# Agrandissement du lieu d'enfouissement technique de Saint-Nicéphore

Étude d'impact sur l'environnement

Réponses aux questions et commentaires complémentaires  
du 20 janvier 2012

**Dossier 3211-23-084**

**Figure 1**

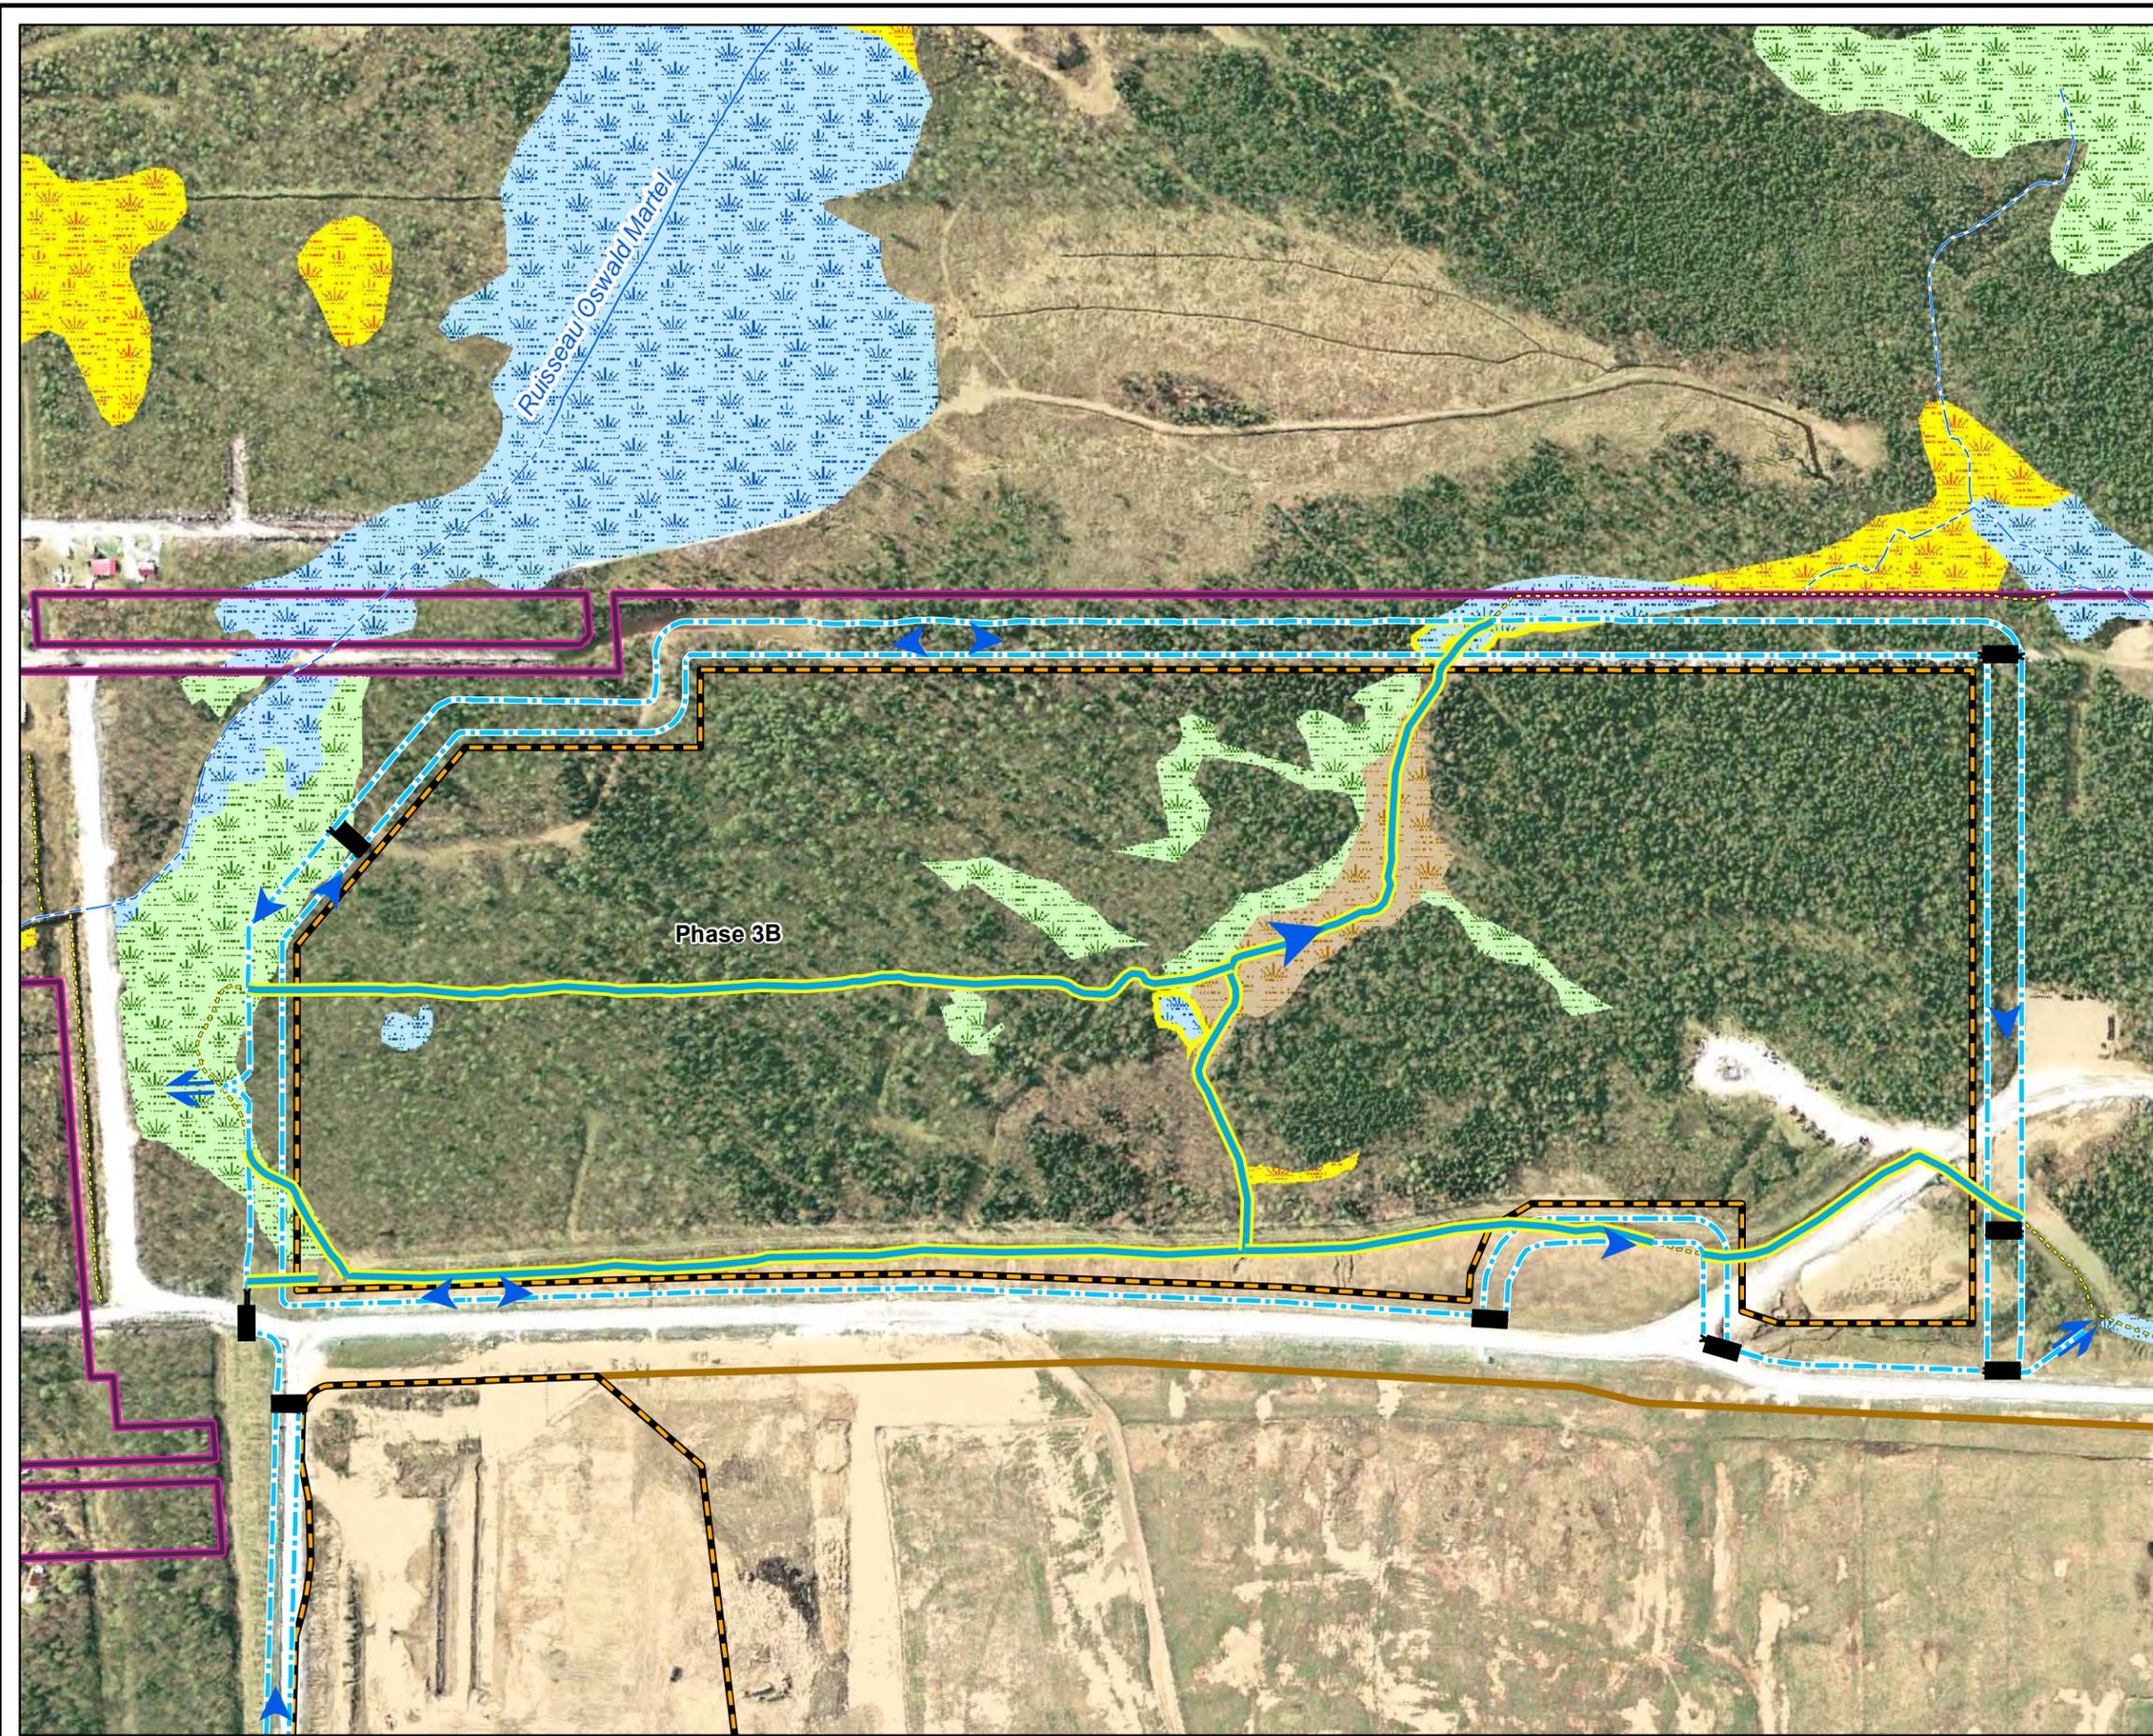
**Réponse C-49.** Dans la lettre adressée à M. Jacques Grondin, les cours d'eau ont été localisés mais aucune donnée n'apparaît concernant la ligne naturelle des hautes eaux, soit la limite de l'habitat du poisson. Cependant, en se basant sur la section 8.2.1.2 de l'étude d'impact, il appert que les milieux humides MH1 et MH2 sont en lien avec le réseau hydrographique. Toujours selon cette section, les portions de marais et de marécages affectées dans ces deux complexes de milieux humides par le projet représentent 20 000 m<sup>2</sup> à elles seules. **Puisque la littérature reconnaît que les marais et certaines portions des marécages se situent sous la ligne naturelle des hautes eaux, c'est-à-dire dans l'habitat du poisson, WM devra préciser la cartographie de l'habitat du poisson.**

L'évaluation révisée de la perte d'habitat du poisson, illustrée à la figure 2, se résume comme suit :

## **Annexe 4 : Cartes 2, 3 et 4 révisées : extraits du plan d'urbanisme de la Ville de Drummondville**

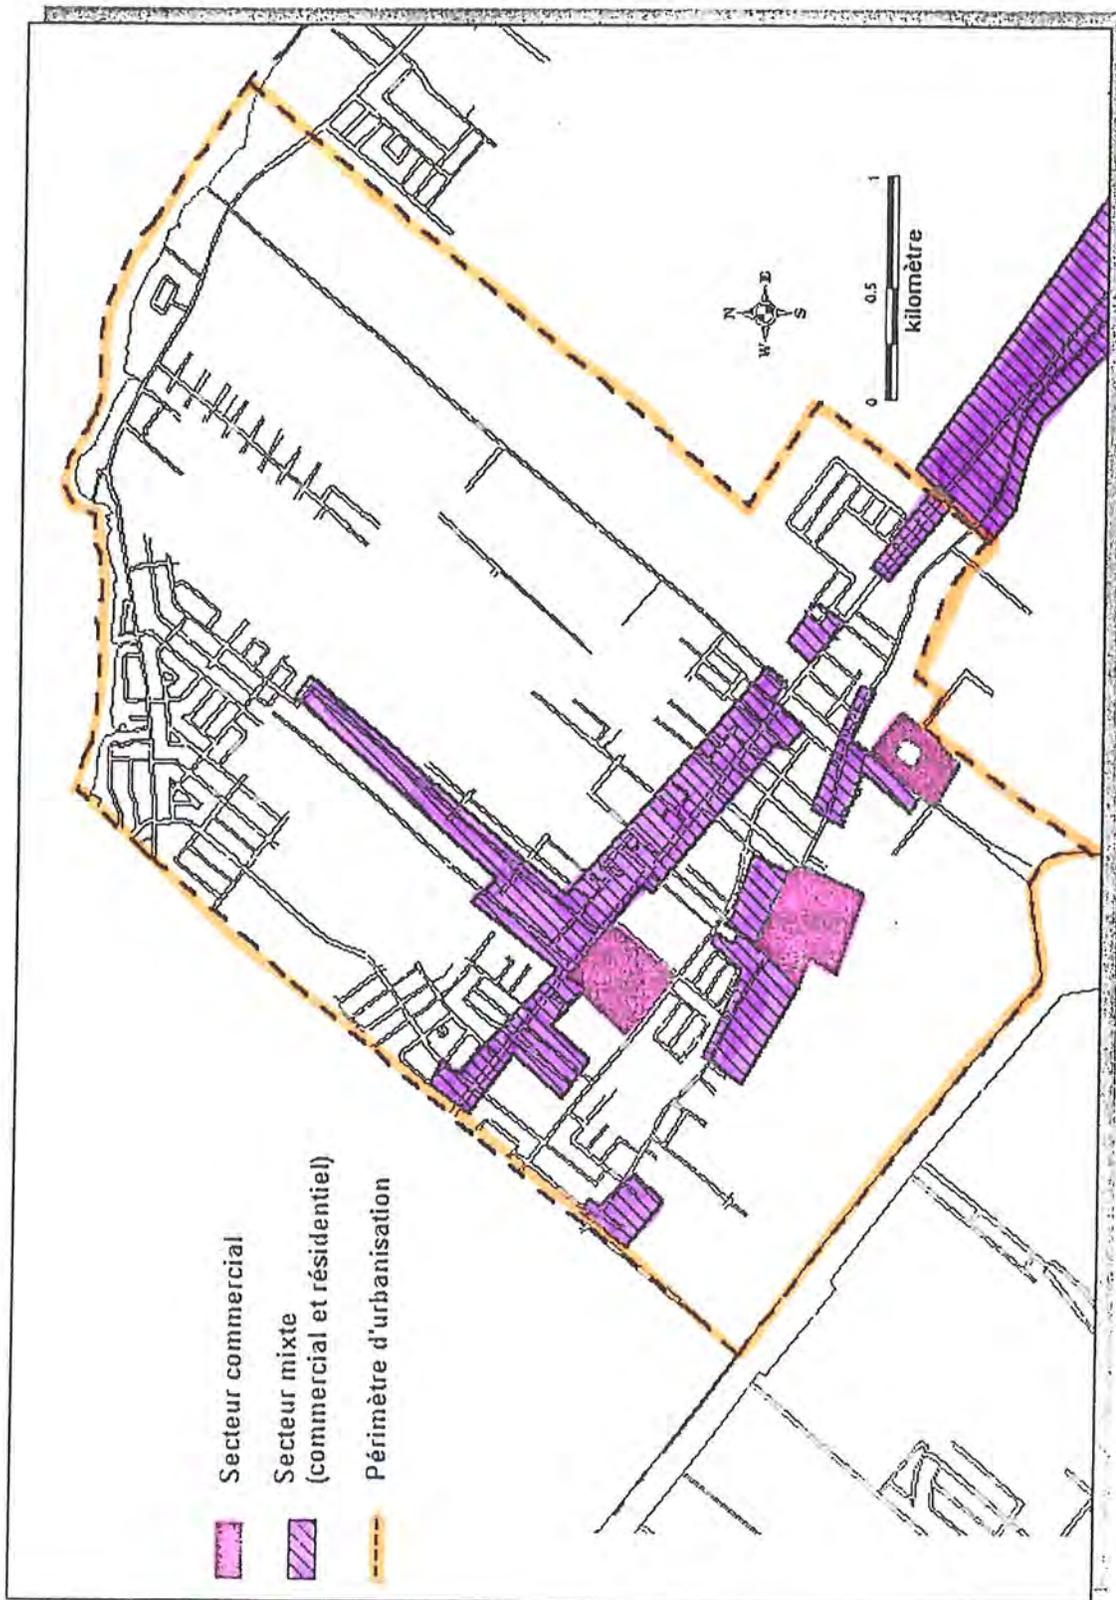
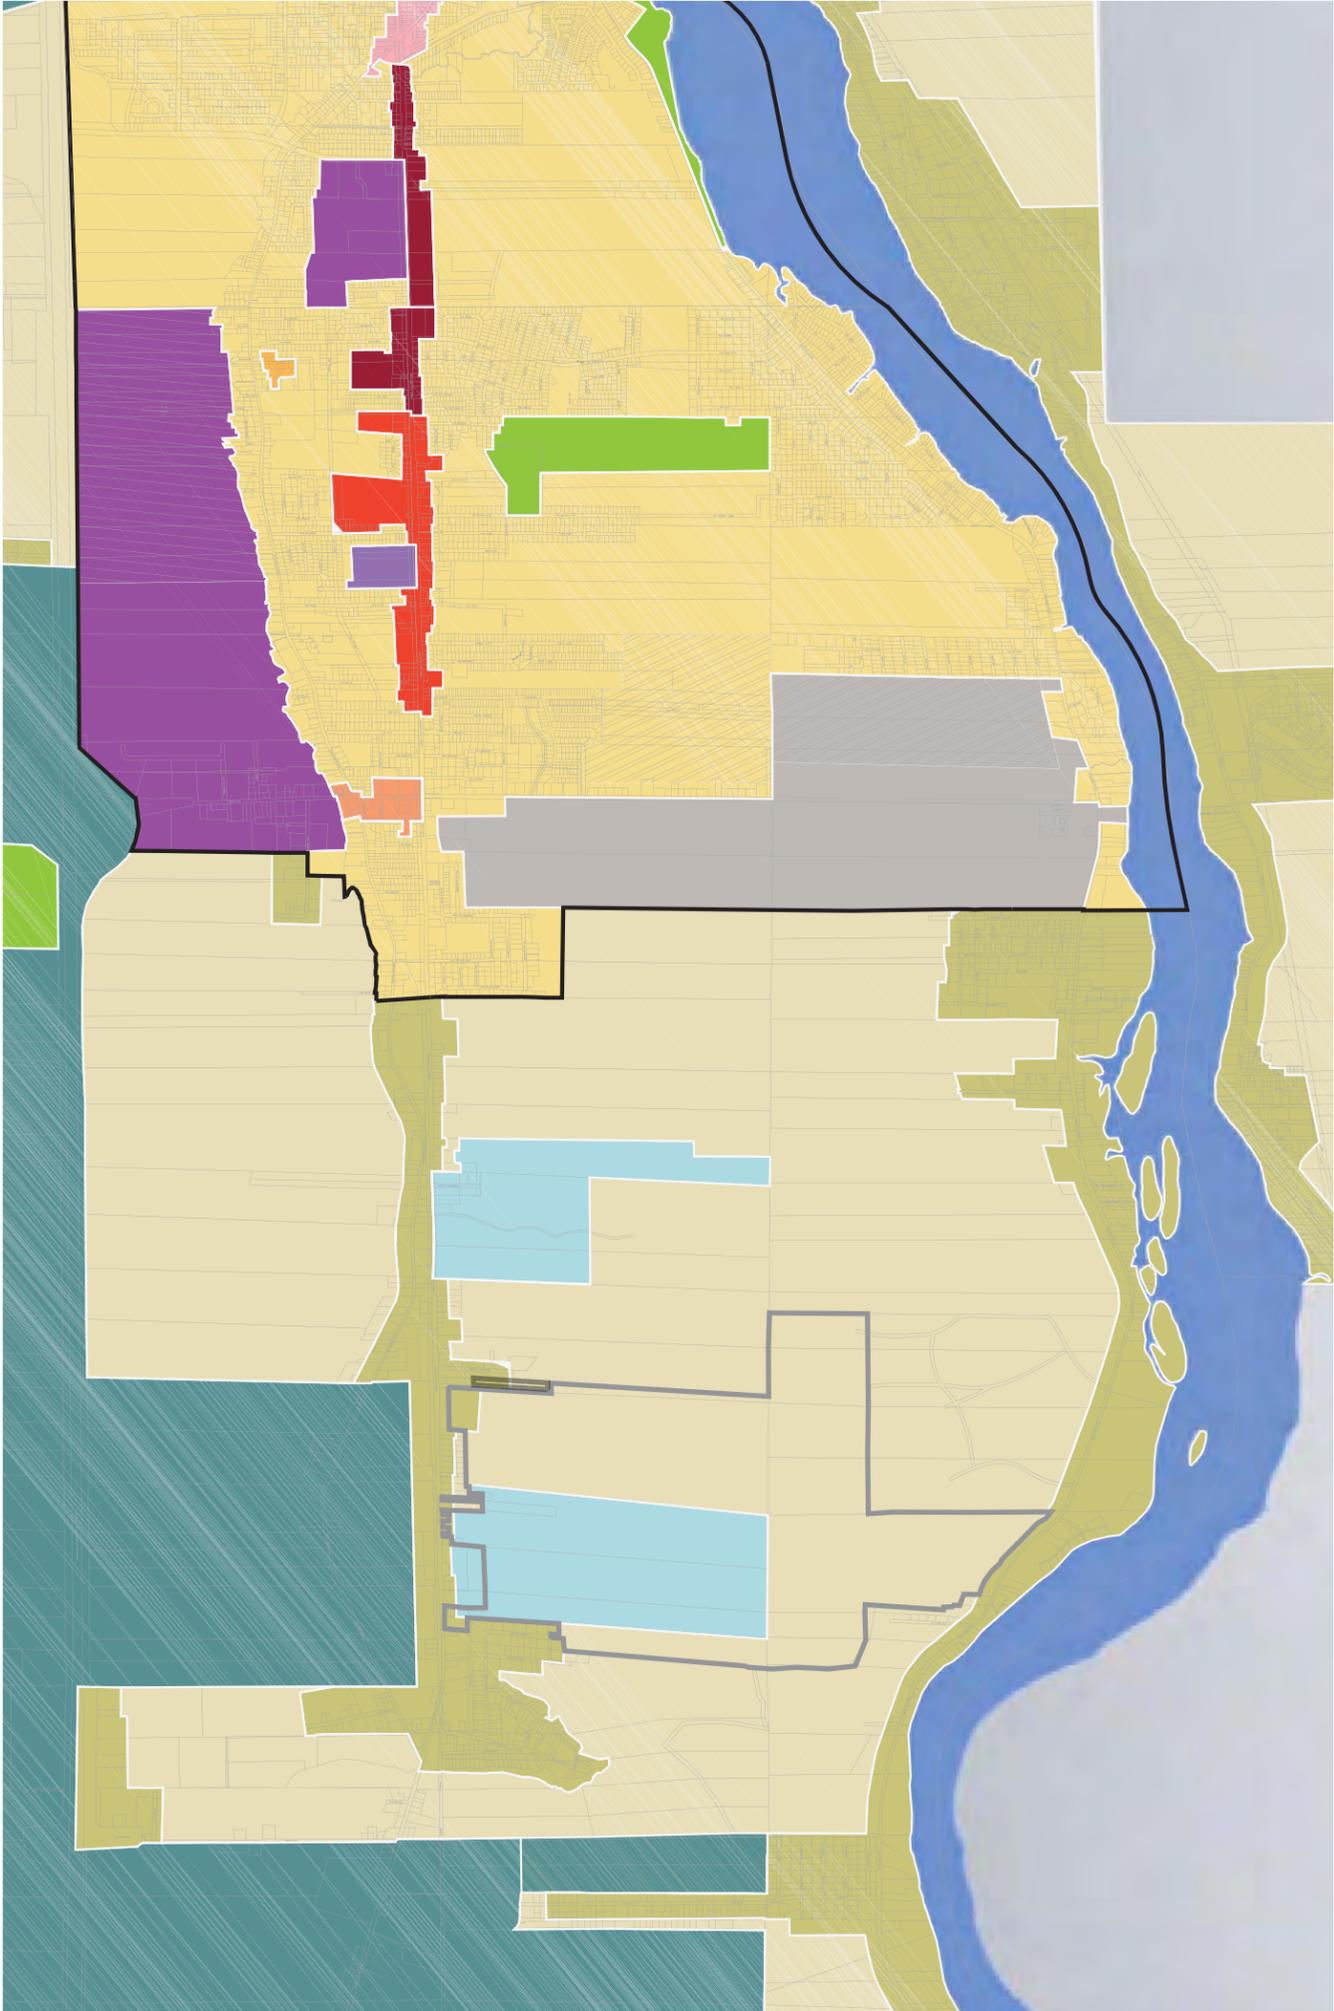
C-1 : La direction régionale juge ces documents inadéquats. Les cartes ne sont pas claires et ne permettent pas de distinguer l'information présentée, ni de situer le L.E.T. par rapport à la planification des usages résidentiels et commerciaux. De plus, la carte couleur ne contient aucune légende, ce qui compromet la compréhension de l'information présentée. Il est nécessaire de clarifier ces informations.

L'emplacement du L.E.T. a été ajouté sur la carte 2 (la carte 3 ne se rend pas jusqu'aux limites du L.E.T.), ainsi que sur la carte couleur, intitulée « Carte 4 – Plan des affectations du sol (extrait du plan d'urbanisme de la Ville de Drummondville). La légende de cette dernière a également été rajoutée.

Rappelons que les cartes 2 et 3 illustrent le périmètre urbain de Drummondville actuellement en vigueur, tandis que la carte 4 illustre les révisions demandées au périmètre d'urbanisation dans le cadre du nouveau plan d'urbanisme de la Ville. À l'heure actuelle, ce nouveau plan d'urbanisme de Drummondville n'est pas encore officiellement adopté. Le processus d'adoption devrait débuter à la fin du mois de mars pour une adoption finale au cours de l'automne.
